De aantakking van de hoogwatergeul en de plas van Bruil in SBMW

d.d. 9 april 2025 Kloppend Stadshart, Gerard Litjens en Margo Meeuwissen

De aantakking leidt tot waterkwaliteitsverlies en verdroging

Fig 1 uit de ontgrondingsvergunning, diepste punt van de doorgraving is NAP + 6,70m (zie dwarsprofiel boven in de tekening)

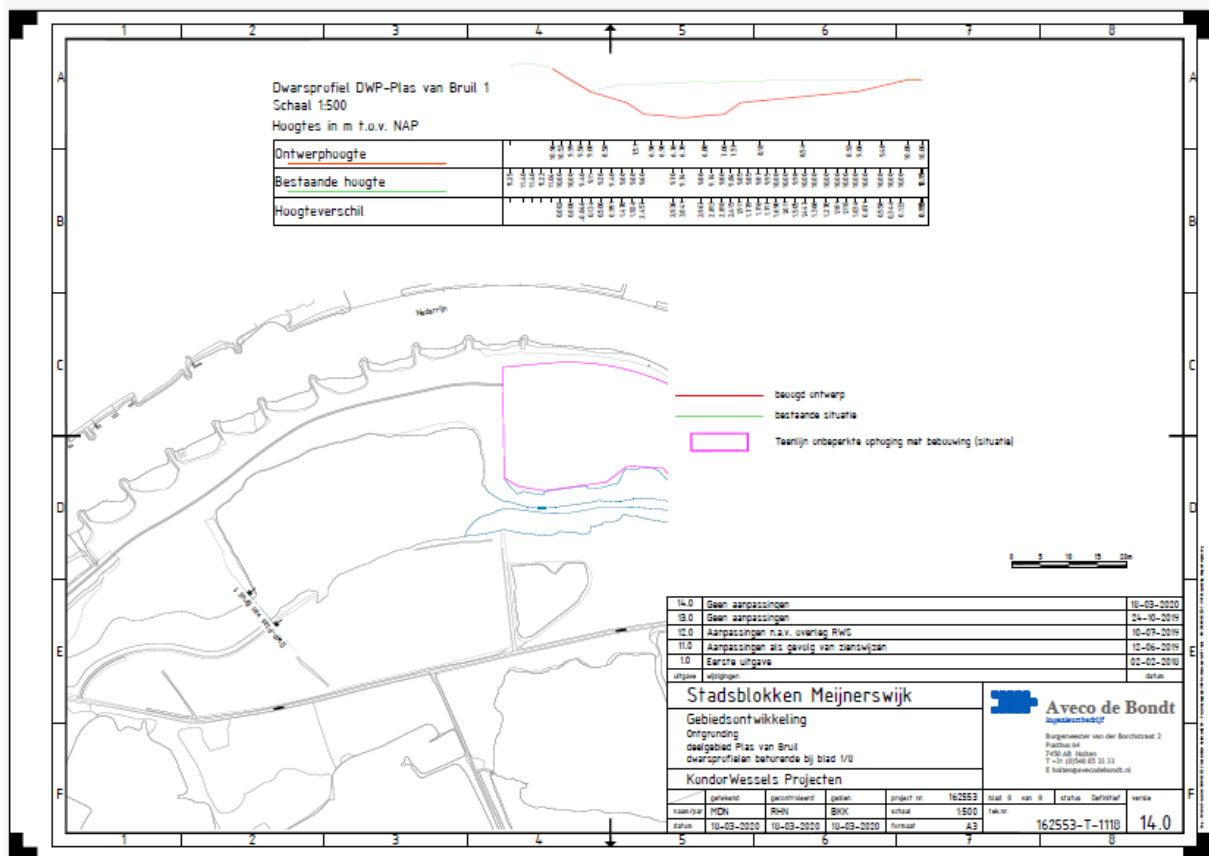
Uit de Watertoets dat onderdeel is van de MER (Wi + Bo, juni 2018), pag 10. De veronderstellingen in deze watertoets wijken af van de in deze notitie weergegeven waarnemingen en zijn naar onze mening onjuist (zie met name de vetgedrukte tekst hieronder):

*“Van de plas van Bruil zijn geen waterstanden bekend maar aangenomen wordt dat deze overeenkomen met de rivierstanden. De gronddam tussen de plas en de rivier vormt een fysieke barrière en voorkomt directe uitwisseling via het oppervlaktewater. Door de goed doorlatende bodem vindt er tussen de plas en de rivier wel uitwisseling plaats, wat voorkomt dat grote peilverschillen optreden. **Een koppeling van de plas aan de rivier leidt dan ook niet tot significant andere waterstanden en heeft dan ook geen effect op de grondwaterstanden en –stromingen in de omgeving.** Het enige effect dat optreedt betreft het sneller fluctueren van het waterpeil in de plas onder invloed van het rivierpeil.”*

Concluderend zijn we van mening dat op basis van te beperkte kwalitatieve kennis een uitspraak is gedaan over de herkomst van het water van de Plas van Bruil en de werking van deze plas in relatie tot de Nederrijn, Veluwe en binnendijkse gebieden.

Deze uitspraak heeft geleid tot de veel te lichtvaardige keuze om de plas verder benedenstrooms (dus grotere drainerende werking) met de Nederrijn en de nieuwe nevengeul te verbinden. Ook is op deze basis een uitstroomhoogte bepaald. De effecten hiervan zijn opnieuw met zeer beperkte kwalitatieve kennis onderbouwd. Dit ondanks dat bekend is bij de gemeente dat het een complex systeem is.

- Maak het hierboven genoemde Monitoringsonderzoek af en publiceer de resultaten
- zorg dat op basis van peilbuis gegevens en een degelijk 2D of 3D ondergrondmodel op basis van de gegevens uit het Dinoloket (+ bodem Nederrijn en Plas van Bruil) inzicht wordt verkregen waar het water in de Plas van Bruil vandaan komt.
- Zolang de uitkomsten niet gedeeld zijn, stop met het verder doorgraven van de dam.
- Herzie het plan waarbij de dam zodanig wordt aangelegd dat bij lage rivierstand (circa 7,5 meter) of nog hoger, de geul langzamer of niet meer draineert.

Fig peilbuizen t.b.v. het onderzoek

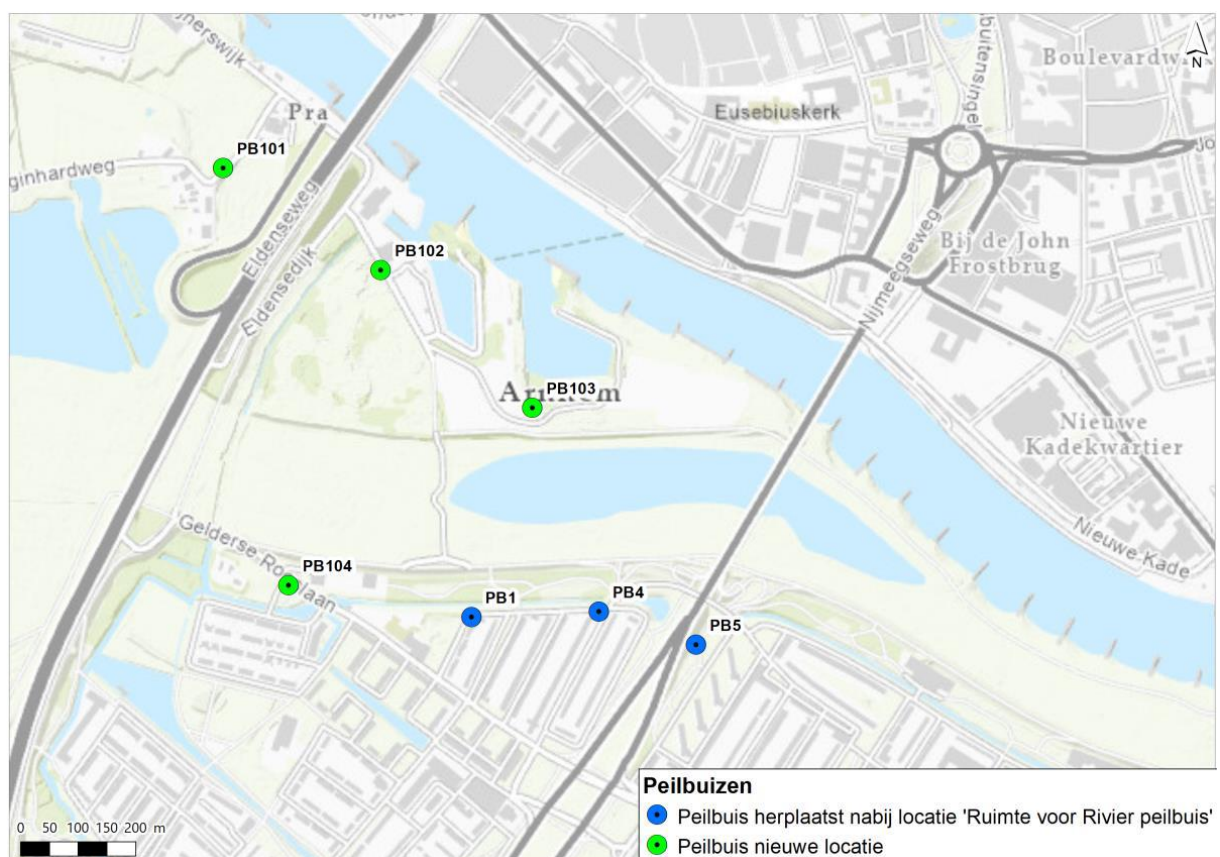
In het monitoringsplan is ook aangegeven dat er eerder ook in Malburgen peilbuizen zijn geplaatst en door KWP in '21 bijgeplaatst om de binnendijkse effecten van de RvdR maatregelen in de Groene Rivier (10 jaar geleden) te monitoren. Het is ook interessant om hiervan de uitkomsten te kennen. Zie figuur hieronder.
